DETERMINAZIONE DEL DIRIGENTE SERVIZIO VIA/VINCA 4 giugno 2024, n. 260

[ID VIP 9035] - Parco agrovoltaico, della potenza nominale pari a 22,48 MW e delle relative opere di connessione alla RTN, da realizzarsi nel Comune di Brindisi (BR), in località "Masseria Moina". Codice pratica Terna 202000719. Istanza per il rilascio del Provvedimento di VIA statale ex art. 23 del D.lgs. n. 152/2006 e ss.mm.ii. Proponente: BRINDISI ENERGIA6 S.r.l.

Tipologia di progetto: Agrivoltaico
Potenza: 22,48 MW
Ubicazione: Brindisi ctr. Masseria Moina.
Proponente: Brindisi Energia6 S.r.l.

Figura 1: stralcio PPTR con inserimento catastale impianto

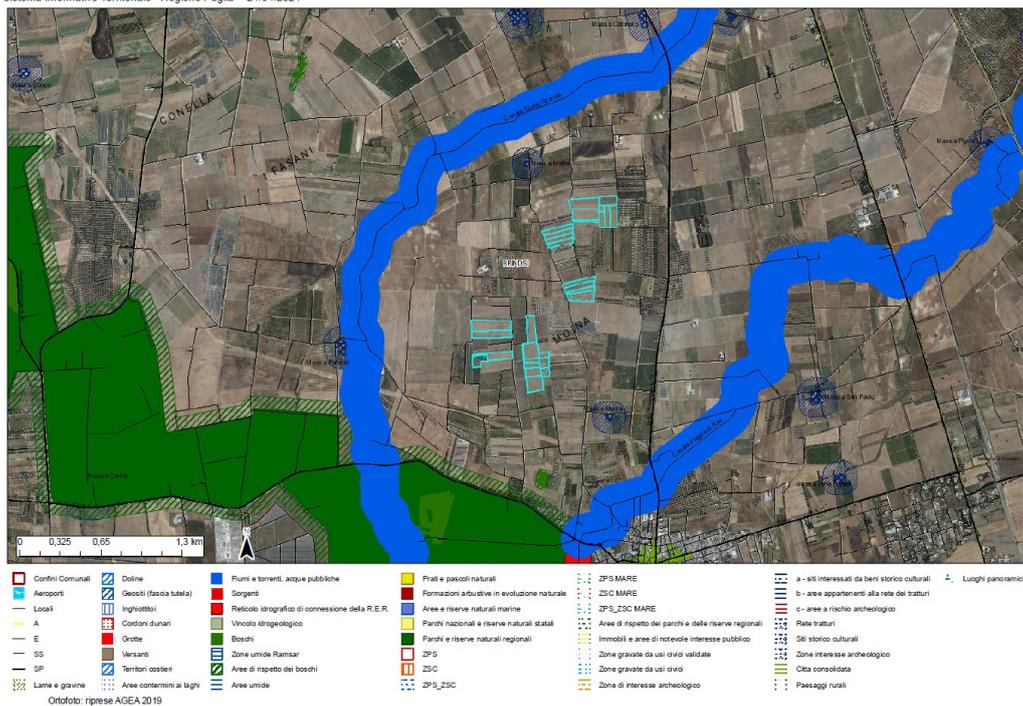
L'area dell'impianto rientra nelle casistiche di cui all'art. 20, co.8 c-quater, D.Lgs. n.199/2021, in quanto:

- **non è ricompresa** nel perimetro dei beni sottoposti a tutela ai sensi del [decreto legislativo 22 gennaio 2004, n. 42](#) (*„include le zone gravate da usi civici di cui all'articolo 142, comma 1, lettera h), del medesimo decreto*)), **né ricade** nella fascia di rispetto dei beni sottoposti a tutela ai sensi della parte seconda oppure dell'articolo 136 del medesimo decreto legislativo (m 500 per impianti fotovoltaici).

Figura 2: are non idonee ex R.R. 24/2010 e superficie catastale di impianto

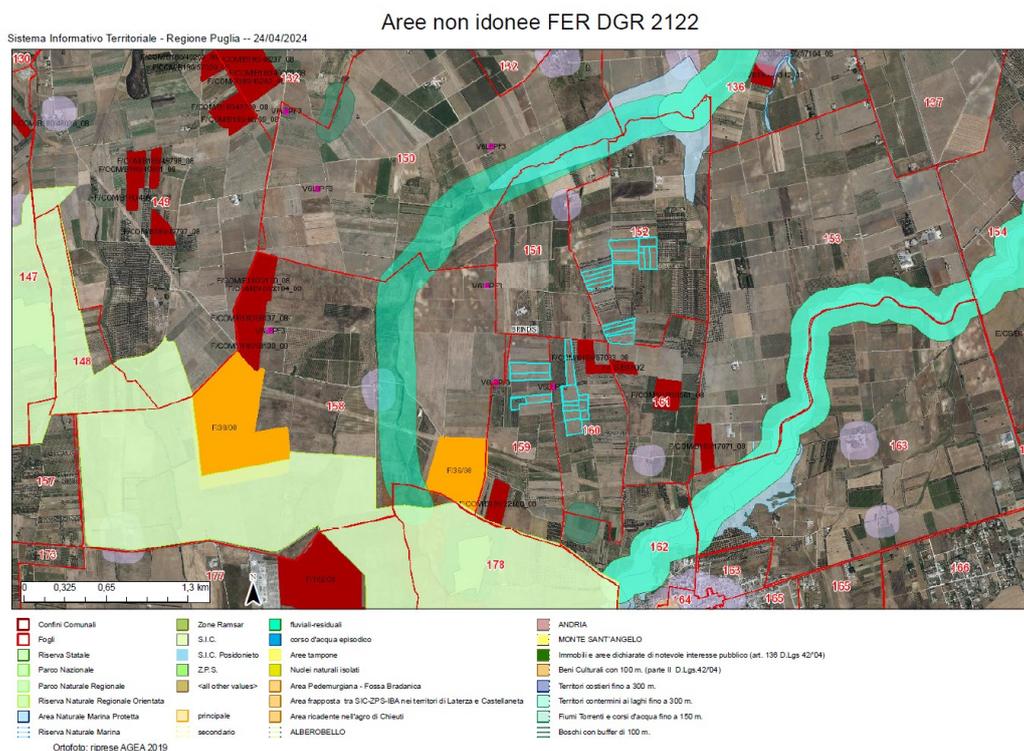
L'area effettiva dell'impianto proposto, intesa come superficie di installazione dei pannelli fotovoltaici, non ricade tra quelle indicate come *non idonee* ai sensi del regolamento regionale n. 24 del 2010 (fig.2). Il cavidotto di collegamento attraversa l'area della Riserva Naturale Orientata denominata Boschi di Santa Teresa e dei Lucci.
